## 改善箇所説明図①②

中型トラックの横吊り式スペアタイヤキャリアにおいて、

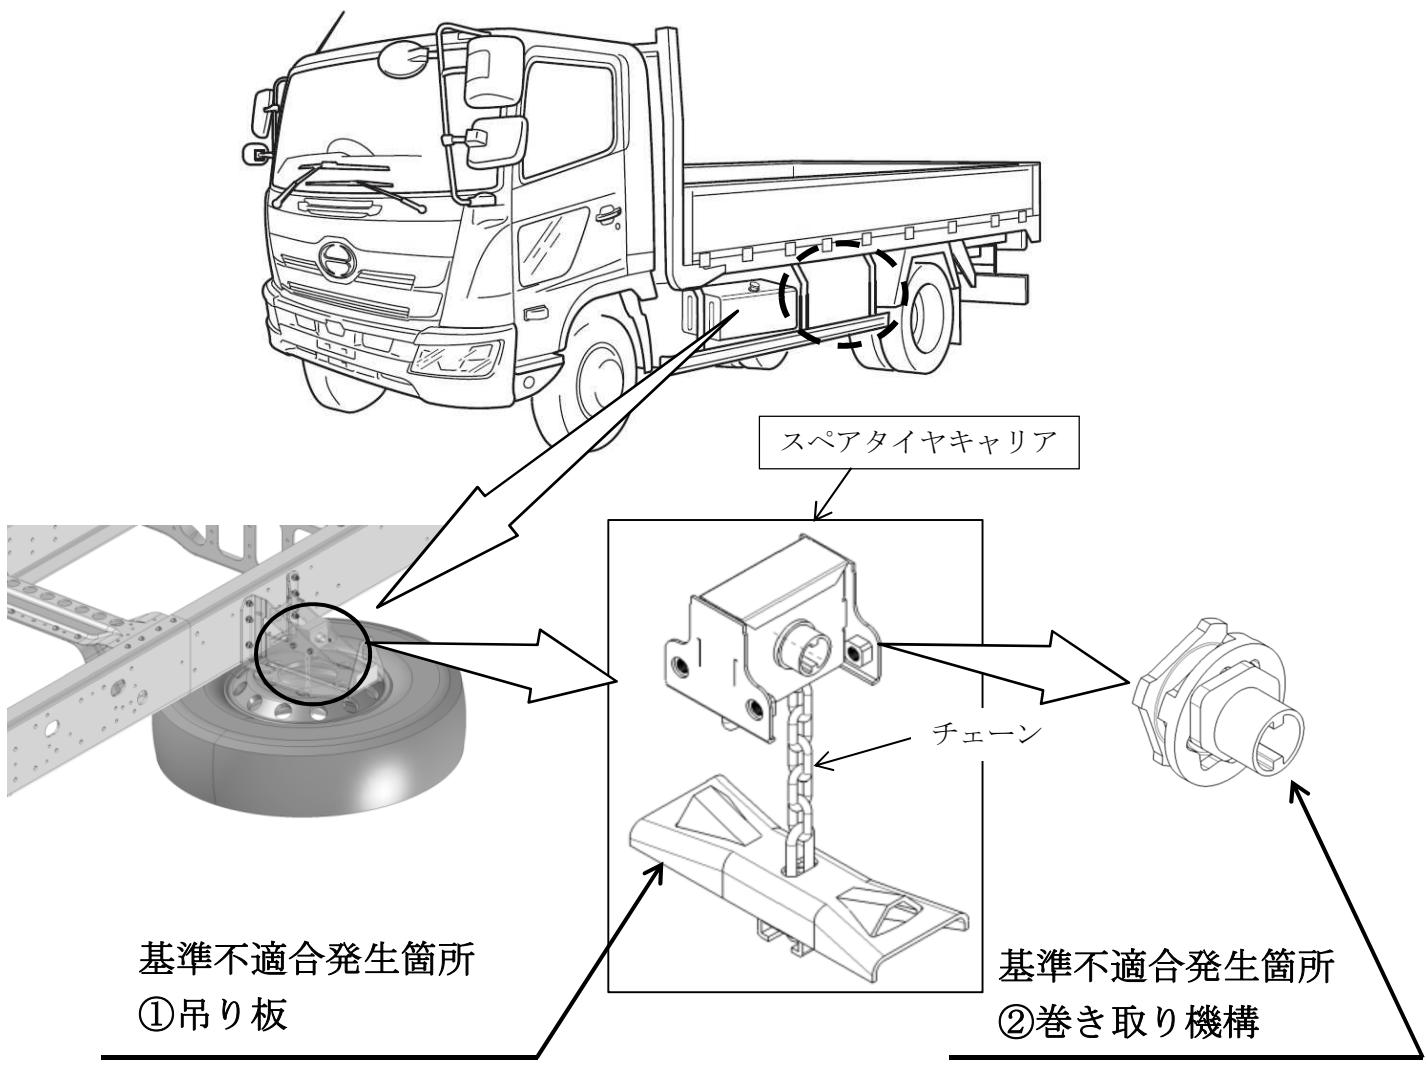
- ① 吊り板の形状が不適切なため、当該キャリアにアルミホイール付タイヤを固定すると、走行中の振動でスペアタイヤが回転することがある。そのため、当該キャリアのチェーン部が捩じ切れて、スペアタイヤが脱落するおそれがある。
- ② 巻き取り機構の溶接が不適切なため、溶接強度のばらつきが大きく、十分な安全率を確保できていないものがある。そのため、タイヤ固定時に正規の締付方法によらず過大なトルクで締め付けると溶接部が剥がれて、スペアタイヤが脱落するおそれがある。

- ・全車両、スペアタイヤキャリアを対策品に交換する。
- ・お客様にスペアタイヤキャリアの取扱い方法についての注意喚起を行う。
